改善箇所説明図

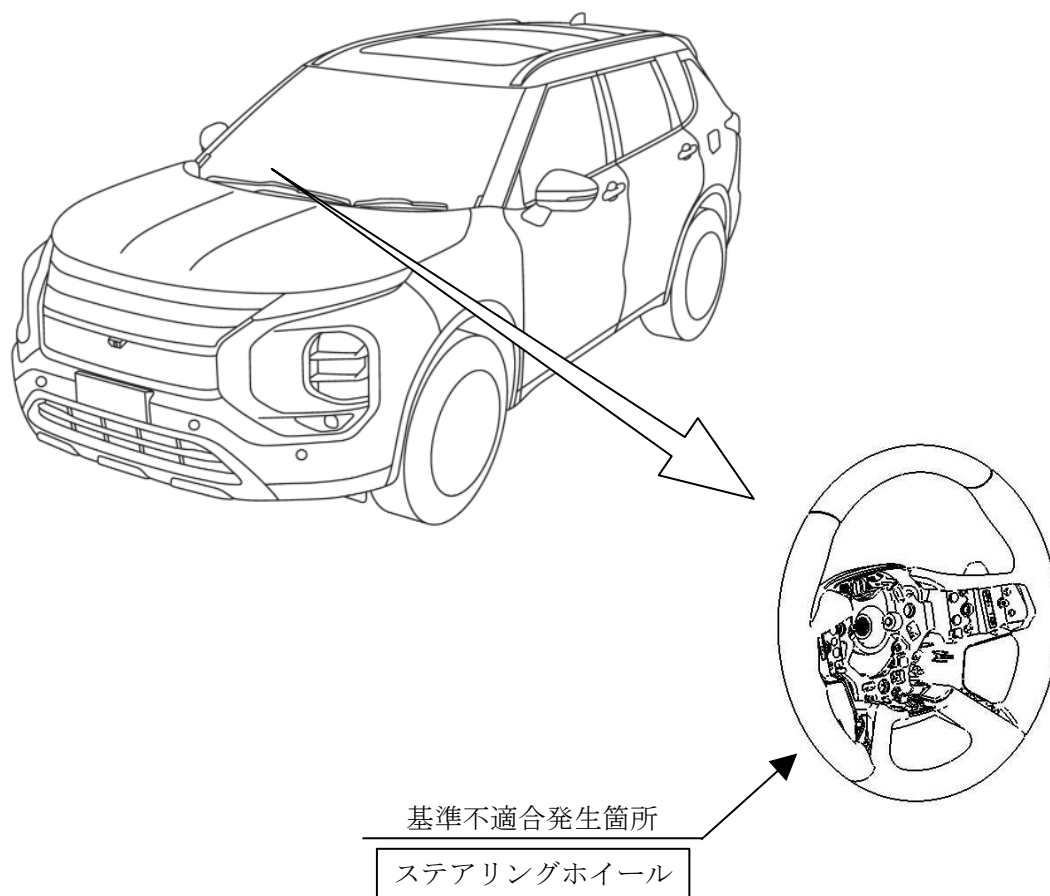
ステアリングホイールにおいて、設計時の検討が不十分であったため、内蔵されているタッチセンサーの一部が製造時に破損し、使用過程でセンサーの導通不良が起こり、運転者がステアリングホイールを握っているかどうかの検知ができなくなることがある。

そのため、マイパイロット(※)機能使用時に、システム故障の警告表示がされマイパイロットが機能停止する、または、ステアリングホイールから手を放しても手放し警告が表示されないことがあり、警告が表示されない場合は、保安基準第11条(かじ取装置)に適合しない。

全車両、ステアリングホイールの製造日を確認し、対象のものはステアリングホイールを対策品と交換する。

注：図中の 内は、確認、交換する部品を示す。
